改善箇所説明図

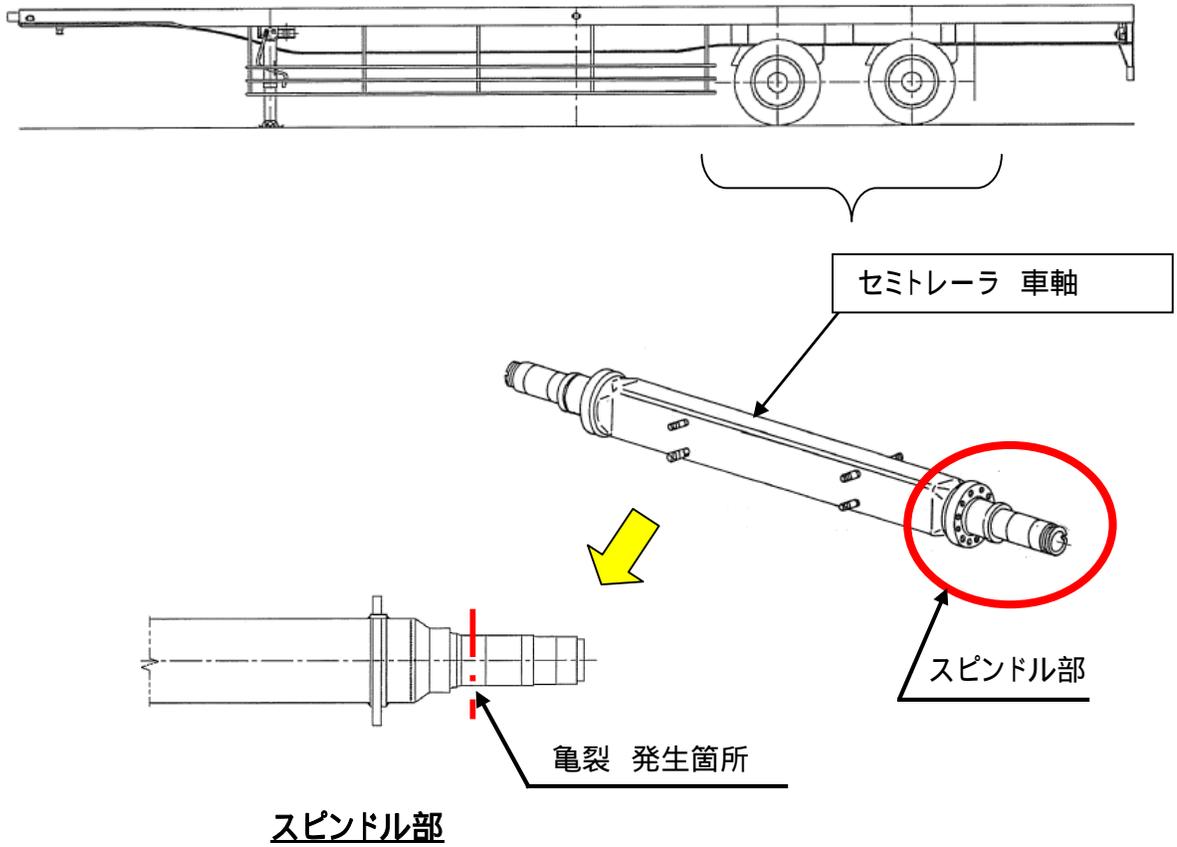
セミトレーラに使用している車軸において、使用環境に対する強度の余裕が少ないため、長期の使用によりスピンドル部に亀裂が発生する可能性がある。そのため、そのままの状態で使用を続けると、最悪の場合、車軸が折損するおそれがある。

全車両、車軸を対策品に交換するとともに、点検整備方法について周知する。

注： 内は、交換部品を示す。

識別： 車枠の車台番号付近に 2582のステッカーを貼付けする。
